大飯発電所 3号炉及び4号炉に係る新規制基準適合性審査の視点及び確認事項

令和2年3月26日時点

原子力規制部 新基準適合性審査チーム

大飯3・4号炉に係る新規制基準適合性審査の視点及び確認事項（発電用原子炉の設置及び運転のための技術的能力）

第 7.1.1.1 図 「2次冷却系からの除熱機能喪失」の重大事故等対策の概略系統図

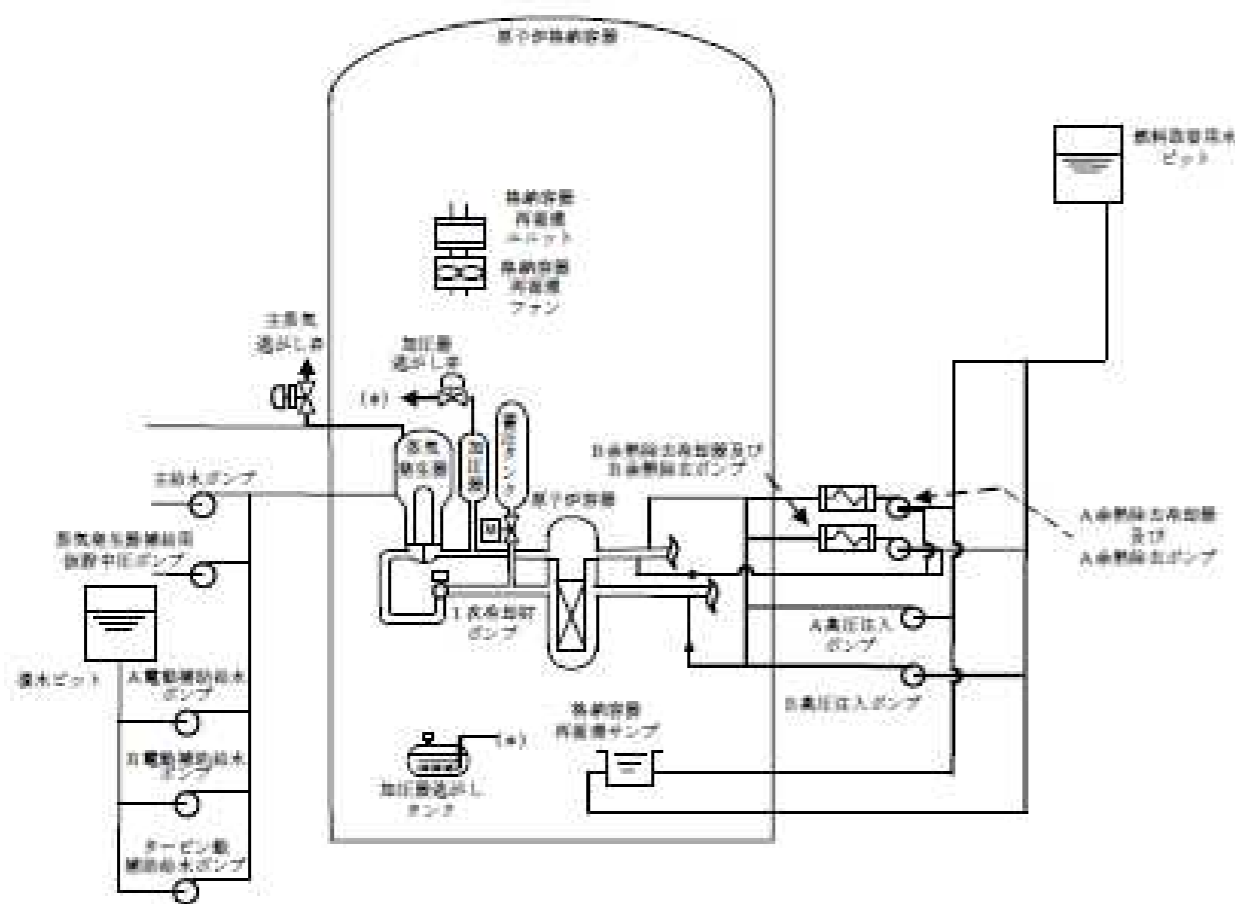
| 審査の視点及び確認事項 | 確認結果 (大飯3・4号炉) |
|---|--|
| <p>3) 対策の概略系統図は整理されているか。</p> <p>(i) 対策の概略系統図において、対策に係る主要機器・配管・弁が明示されているか確認する。</p> <p>記載要領 (例)</p> <ul style="list-style-type: none"> 有効性評価で期待する系統や設備等は太字で記載。 設計基準事故対処設備から追加した設備や機器は点線囲みで記載。なお、技術的能力や設備側で確認できれば、有効性評価の概略系統図で点線囲みされていなくてもよい。 | <p>(i) 1次冷却系のフィードアンドブリードに係る設備として燃料取替用水ピット、高圧注入ポンプ、加圧器逃がし弁、加圧器逃がしタンク及びこれらを接続する配管や弁が概略系統図(第7.1.1.1図)に示されていることを確認した。また、安定停止状態に向けた対策に関連する余熱除去ポンプ、余熱除去冷却器及びこれらを接続する配管や弁が概略系統図(第7.1.1.1図)に示されていることを確認した。</p> |
